Réf. CRMS : GM/MB/SJN30002_677_PREA_Botanique_SortiesdeSecours Bruxelles, le 14/09/2021

Objet : SAINT-JOSSE-TEN-NOODE. Rue Royale, 236 – Jardin Botanique
Demande d'avis de principe portant sur l'ajout de portes de secours en façade de l'Orangerie
Ouest.

Avis de principe de la CRMS

Documents extraits du dossier de demande

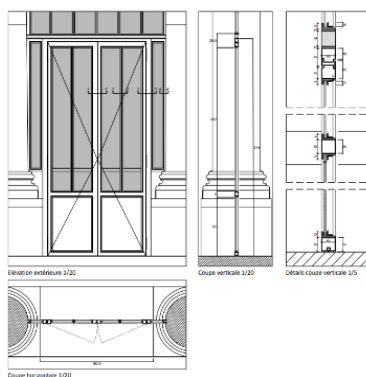
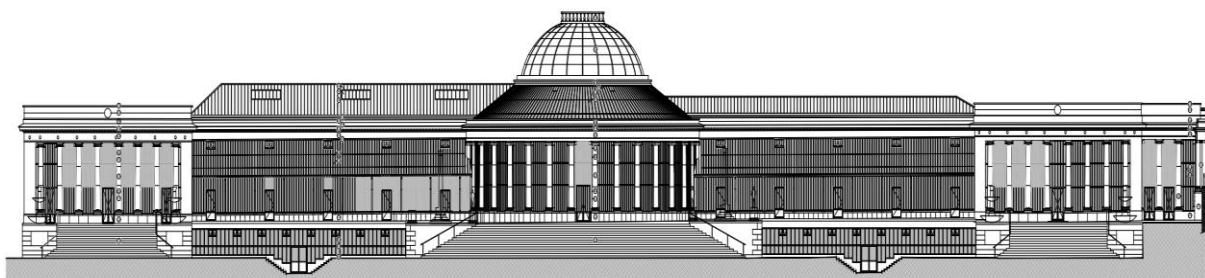
La CRMS émet un avis **favorable sur la création des deux portes de secours supplémentaires telles que renseignée par la présente demande**. Ces portes sont indispensables pour permettre l'augmentation souhaitée des jauges des salles de concert et pour respecter la réglementation incendie. La solution proposée est cohérente avec le projet de restauration de l'enveloppe actuellement en cours. Le fait que les portes des deux serres latérales ne présenteront pas une situation totalement symétrique n'impactera pas de manière significative la lecture de l'ensemble. La symétrie entre ces deux serres a en outre déjà été perturbée par l'ajout, du côté de l'orangerie Est, d'un portique en 1844.

Si la CRMS souscrit à la présente proposition relative aux portes de secours, elle signale cependant que l'accord sur cette intervention ne signifie pas que les autres modifications qu'induirait le projet de transformation/rénovation des salles de concert seront *de facto* acceptées par la CRMS. Les autres transformations, telles l'implantation des passerelles intérieures et des escaliers de secours en façade Ouest de l'Orangerie, devront être soigneusement documentées et soumises pour avis. En tout état de cause, leur impact sur l'immeuble ainsi que sur les vues et perspectives depuis le parc devra être limité au maximum et s'organiser dans le respect du patrimoine classé.
